# febi 21764

Seat Cordoba,  
Seat Ibiza II, III (1.4 16V AFH, 1.0 16V AVZ)  
VW Polo 3 (1.4 16V AFH)

## Spannrolle

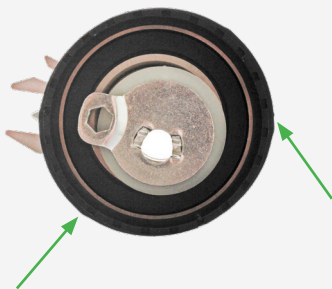
Die Spannrolle verursacht Zahnriemenschwingungen und folglich Geräusche.

Die ursprüngliche Version der Spannrolle (Vergl. Nr. 036 109 243 D und 036 109 243 G) hat eine runde Form. Die runde Form führt zu den beschriebenen Zahnriemenschwingungen und Geräuschen. Diese Version ist bei VW ersetzt worden und nicht mehr aktiv.

febi empfiehlt die Verwendung der Spannrolle febi 21764 (Vergl. Nr. 036 109 243 J). Diese geräuschoptimierte Spannrolle wurde speziell für die oben genannten Anwendungen entwickelt. Die Lauffläche der Spannrolle hat diagonal verlaufende Erhebungen (siehe Fotos). Dies ist so gewollt, um einen gleichmäßigeren Lauf des Zahnriemens zu erreichen. Durch die ungleichmäßige Lauffläche wird die Zahnriemenschwingung reduziert. Gleichzeitig wird dadurch auch eine längere Lebensdauer des Zahnriemens erreicht.

Die Lauffläche der Spannrolle mit diagonal verlaufenden Erhebungen ist kein Defekt! Das Anzugsdrehmoment der Spannrollenschraube beträgt 20 Nm.
